改善箇所説明図

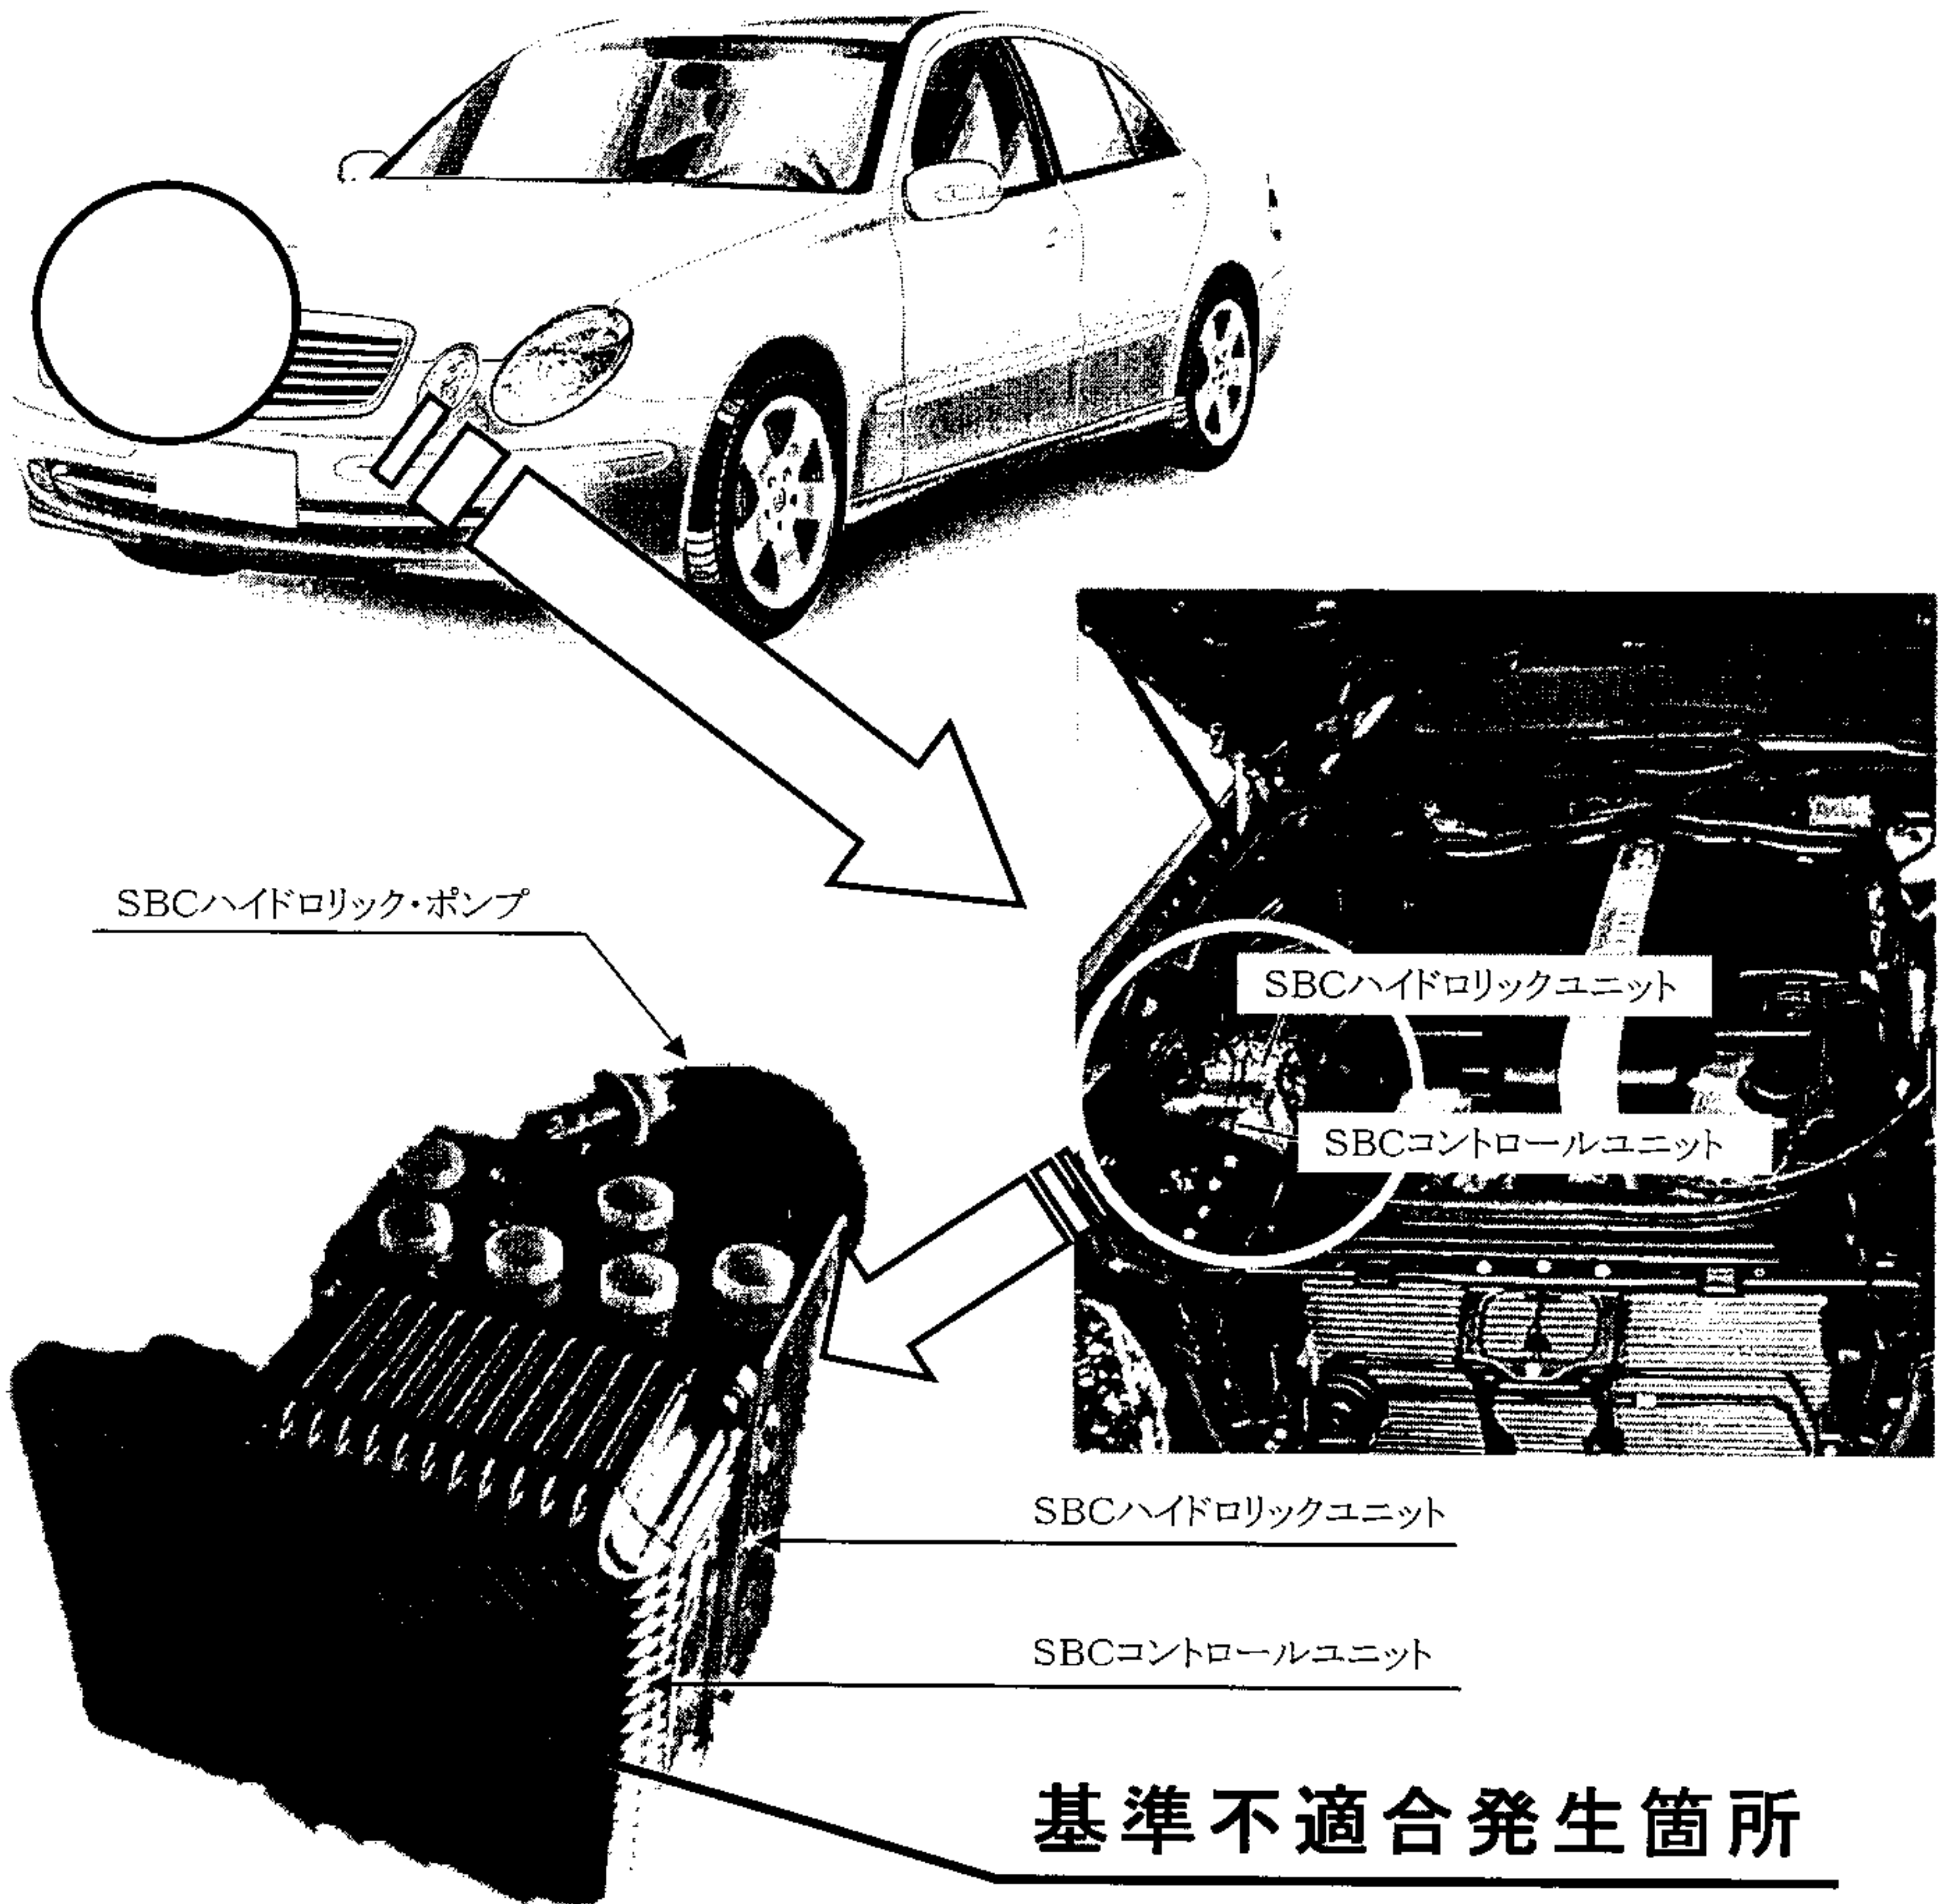
- ① 電子制御式油圧ブレーキのコントロールユニットのプログラムが不適切なため、ブレーキ操作を頻繁に行うと、ポンプ・モータを適切に制御できなくなり、ブレーキ液の圧力が不安定になることがある。そのため、ブレーキ液の圧力のセンサーが圧力の異常を感知して、緊急対応用の機能が作動し、警告灯の点灯、及び、警告メッセージがメータパネル内に表示されるとともに、通常の踏力ではブレーキの効きが悪くなるおそれがある。
- ② 電子制御式油圧ブレーキのコントロールユニットのプログラムが不十分なため、ポンプ・モータの性能の低下を検知することができず、ブレーキ液の圧力が不安定になることがある。そのため、ブレーキ液の圧力のセンサーが圧力の異常を感知して、緊急対応用の機能が作動し、警告灯の点灯、及び、警告メッセージがメータパネル内に表示されるとともに、通常の踏力ではブレーキの効きが悪くなるおそれがある。

- ①② 全車両、当該コントロールユニットの制御プログラムを改善したものに更新する。

対策プログラムの供給に時間を要することから、当面の暫定処置として、全ての使用者に不具合内容
を通知し、後日当該コントロールユニットのプログラムを更新する。
